規格變更通知

BN-W / BNH-W 系列端子台用 端板

2007 年 10 月
T-2007019

UL/CSA 額定電流值及腳部形狀變更通知

變更前	變更後

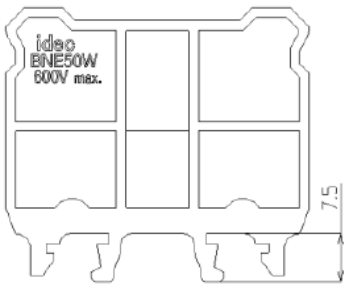
□變更點 A：移除 額定絕緣電壓的標示。

□變更點 B：變更 軌道固定部的腳部形狀。

□變更點 C：變更 IDEC 的商標。

標示「B」

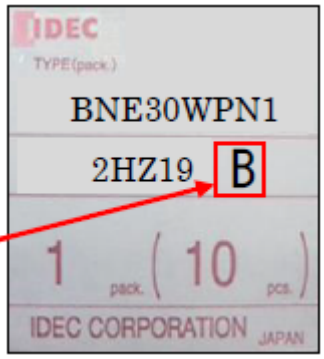
變更後的產品，包裝標籤的批號(Lot No.)尾端將追加標示「B」。

變更內容細節

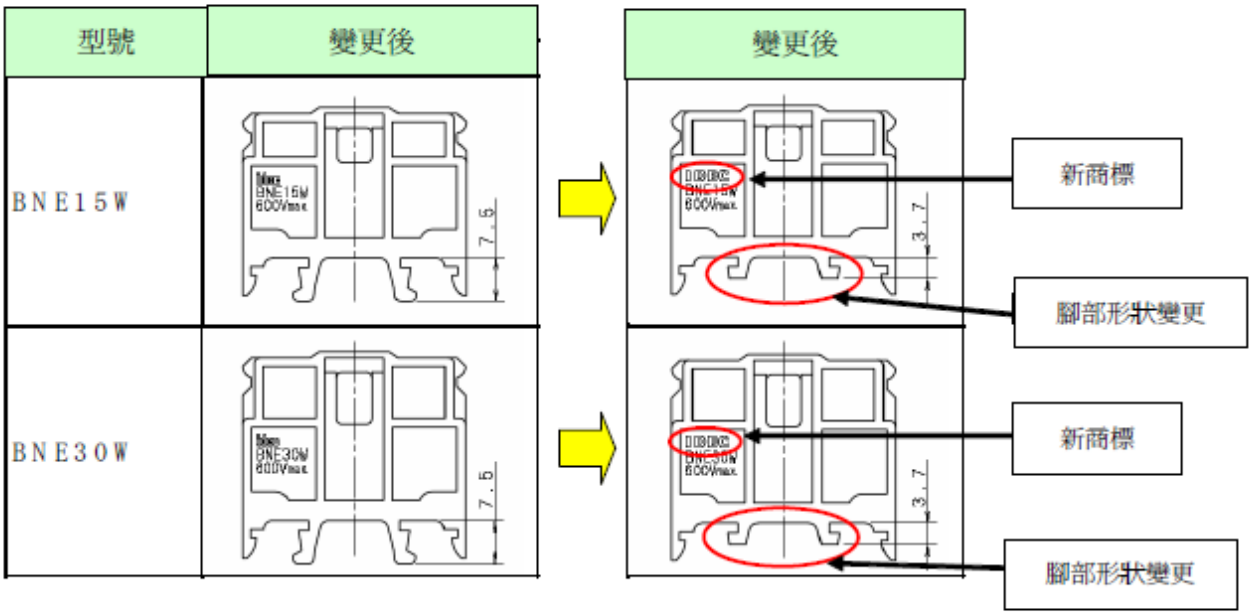
新商標 電流值變更 腳部形狀變更
BNH15LW

新商標 電流值變更 腳部形狀變更
BN15LW T

新商標 電流值變更 腳部形狀變更
BNH15LW T

新商標 電流值變更 腳部形狀變更
BN30W

新商標 電流值變更 腳部形狀變更
BNH30W

新商標 電流值變更 腳部形狀變更
